1.1 CONCEPTO TÉCNICO No.	**CT-7271**
1.2 ÁREA:	Análisis y Mitigación de Riesgos
1.3 COORDINACIÓN:	Estudios y Conceptos Técnicos
1.4 REFERENCIA CRUZADA RADICADO FOPAE:	2014ER222
1.5 RESPUESTA OFICIAL No.	RO-68337

2.1 SOLICITANTE:	Curaduría Urbana No. 2
2.2 PROYECTO:	Vivienda Unifamiliar
2.3 LOCALIDAD:	5. Usme
2.4 UPZ:	58. Comuneros
2.5 BARRIO O SECTOR CATASTRAL:	Sector Catastral El Virrey
2.6 DIRECCIÓN:	Carrera 2 A Este No 91 A - 10 Sur (**)
2.7 CHIP:	AAA0026ZMFZ (*)
2.8 MANZANA CATASTRAL:	22
2.9 PREDIO CATASTRAL:	15
2.10 ÁREA (Ha):	0,0072 (*)
2.11 FECHA DE VISITA: **FECHA DE EMISIÓN:**	Enero 24 de 2014 Febrero 26 de 2014

Fotografía No. 1. Predio correspondiente al CHIP: AAA0026ZMFZ, Sector catastral El Virrey de la Localidad de Usme.

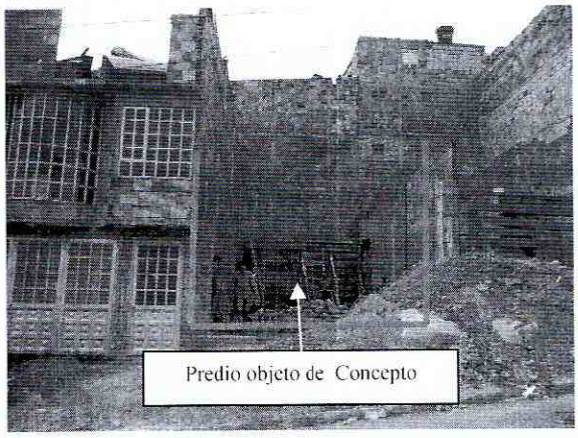
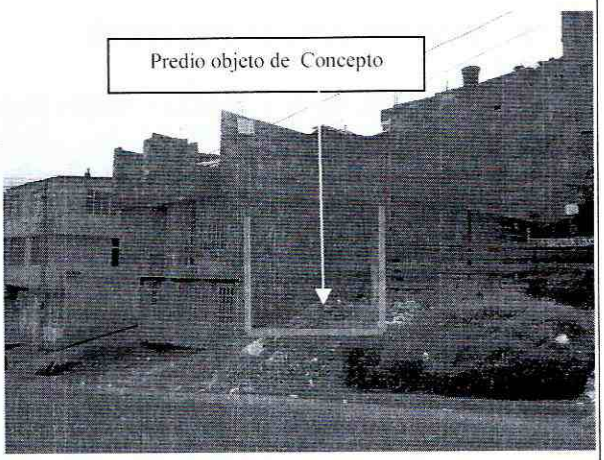
Curaduría Urbana 2, ya que allí se especifica licencia de construcción modalidad obra nueva para una (1) casa de dos (2) pisos, sin sótano. En el predio no se observaron evidencias de afectación por procesos de remoción en masa de carácter local, ni de carácter general en la ladera o zonas aledañas al predio evaluado (Fotografías 1 y 2).

- Considerando que en la visita efectuada al predio de la Carrera 2 A Este No 91 A - 10 Sur del sector catastral El Virrey (Fotografías 1 y 2), se encontró un lote en el cual se está desarrollando una construcción, la cual puede ajustarse a las condiciones del proyecto mencionadas en el oficio de la solicitud hecha por la Curaduría Urbana No. 2, ya que allí se especifica licencia de construcción modalidad obra nueva para una (1) casa de dos (2) pisos, sin sótano; se recomienda a la Alcaldía Local de Usme, verificar si se ha cometido alguna infracción urbanística para que si es del caso, lleve a cabo las acciones pertinentes dentro de su competencia como encargada del control urbano en su localidad.

- Teniendo en cuenta los aspectos observados y evaluados en este concepto técnico, se considera que para la construcción del proyecto ubicado en la Carrera 2 A Este No 91 A - 10 Sur del sector catastral El Virrey, de la Localidad de Usme, **NO SE REQUIERE** adelantar la FASE II del estudio detallado de amenaza y riesgo por remoción en masa de acuerdo con lo establecido en la Resolución 227 de 2006; sin embargo, esto no exime al constructor del cumplimiento del resto de la normatividad vigente (Norma Sismo Resistente - Código de Construcción - Resolución de Legalización, etc.).
